ACTA DE HOMOLOGACION DEL PLIEGO DE BASES Y CONDICIONES

LxR-02-01-2010

Rehabilitación del Sistema Hidrosanitario del Hospital Victoria Motta de Jinotega

También se adjunta detalle del rótulo del proyecto.

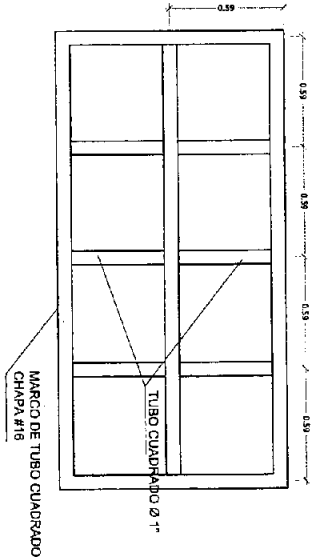
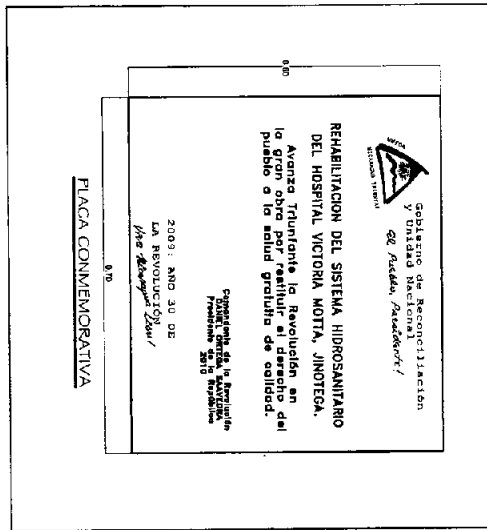
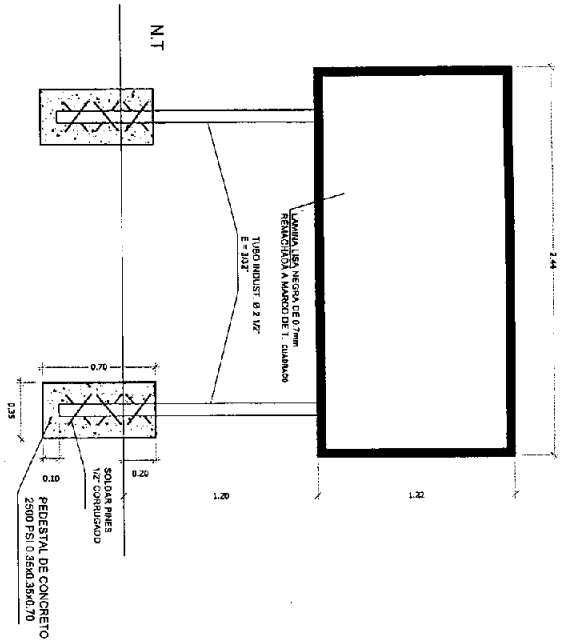
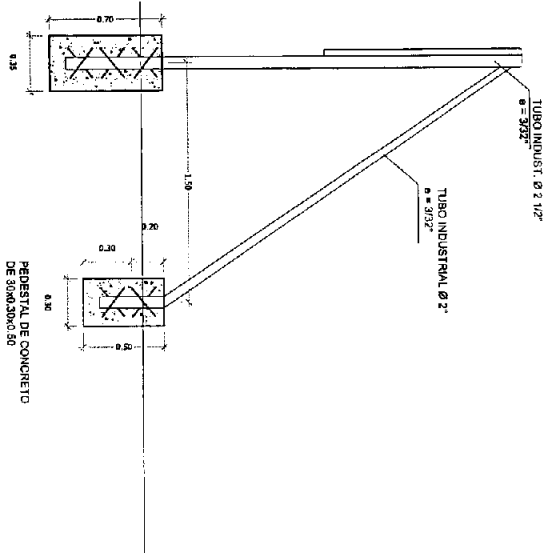
1. El oferente pregunta cuales son las dimensiones, material y leyenda del rótulo?

El Comité responde: Las dimensiones del rotulo son, 2.44 x 1.22 mts. Lamina lisa negra de 0.7mm, remacha en marco de tubo de Ø 2 1/2" E = 3/32", sobre pedestal de concreto de 2500 psi 0.35x0.35x0.70.
